# 移動等円滑化整備ガイドライン改訂の報告

## f④休憩等のための設備

## 令和6年度第2回基準等検討会の論点整理表

## 参考 2-3-20：授乳室等の設置例

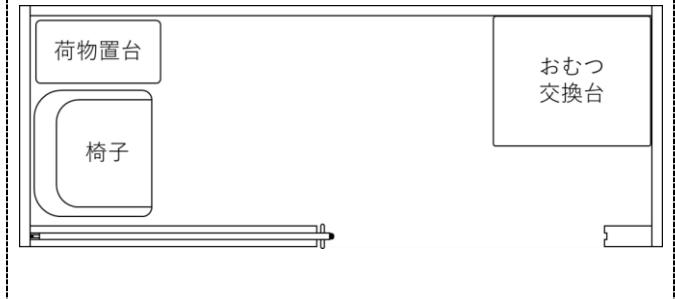
授乳室等	<p>◇授乳室等を設ける場合には、車椅子使用者、ベビーカー使用者等の利用に配慮した空間の確保や戸の形式等とすることが望ましい。</p> <p>◇授乳室や授乳・搾乳、おむつ替えのできる場所を設け、授乳・搾乳のための椅子、おむつ交換台（ベビーベッド）や、給湯設備、荷物置き場、空調設備、電源等を配置することが望ましい。</p> <p>◇防犯対策として、授乳室等の出入り口付近への防犯カメラの設置や、授乳室等内への非常ボタンの設置等に配慮することが望ましい。</p> <p>◇授乳室等の出入り口付近には、授乳・搾乳、おむつ替えのためのスペースであることを表示することが望ましい。また、表示する場合、男性の哺乳びんによる授乳やおむつ替えにも配慮し、内部の設備配置等の状況、男女の入室可否等を図記号（ピクトグラム）と文字の併記によりわかりやすく表示することが望ましい。</p> <p>◇授乳室等の内部設備配置の説明や設備の使用方法等について表示する場合は、点字等も用いて表示することが望ましい。</p> <p>◇授乳室等の有無や、設置数、位置、設備等について、ホームページやフロアマップ等で情報を提供することが望ましい。</p>	参考 2-3-20
------	---	-----------
